Nieuwe sluitplaat en nieuwe binnendeur in compacte magnetrons

EMWK 1050.0 - EMWG 1050.0 - MWGC 610.1

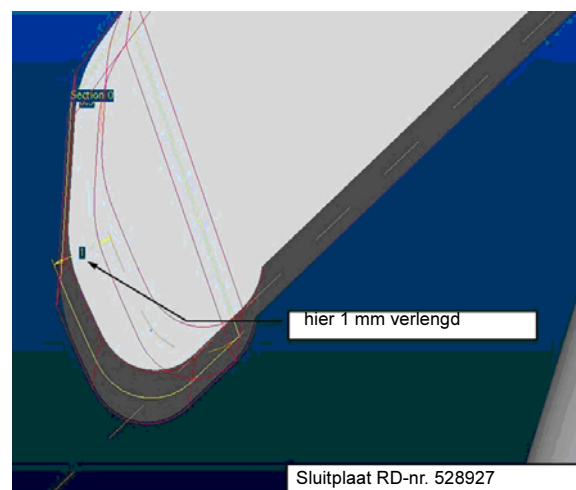
De volgende onderdelen werden verbeterd om de stabiliteit te verhogen:

- Sluitplaat - hefboomlengte 1 mm verhoogd
- Frame binnendeur - versterkt in de breedte om voor permanent contact tussen drager en pen tijdens de bediening te zorgen. Zo wordt gegarandeerd dat de drager onafhankelijk van de hefboompositie kan worden gedraaid.

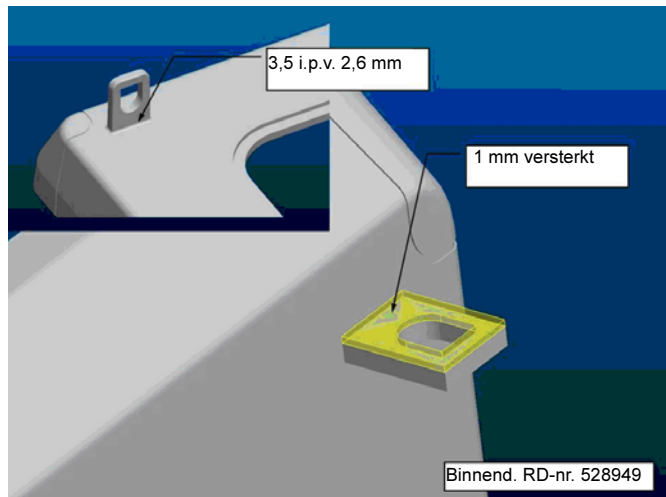
1. Rechter- en linkersluitplaat vervangen.

2. Frame van de binnendeur vervangen.
Het nieuwe frame is 1 mm breder en heeft een versterkte basis.

Door deze verbeteringen kan de sluitplaat mechanisch goed functioneren en is ze ook stabiel.

Extreme posities worden door de haak verhinderd zonder dat de sluitplaat in de veiligheidspositie kan geraken als de haak is uitgehaakt.

De haak werd versterkt waardoor het breukrisico werd gereduceerd.

RD-nummers

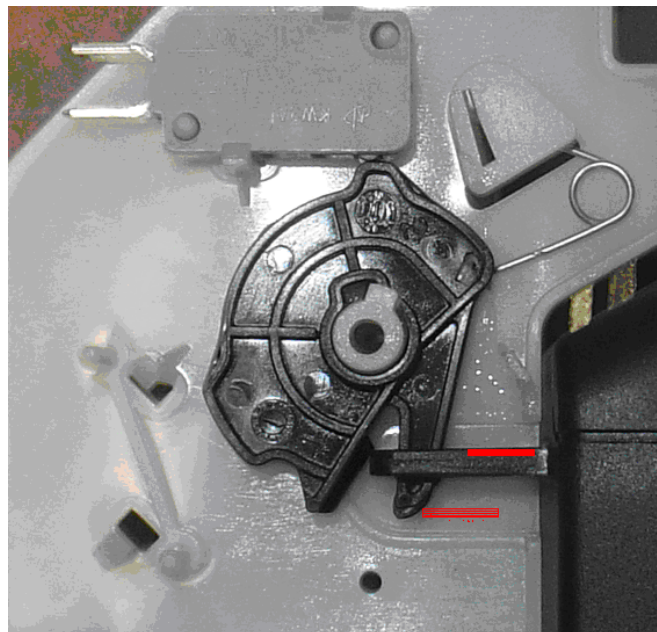
Binnendeurframe: RD-nr. 528949
Sluitplaat: RD-nr. 528927
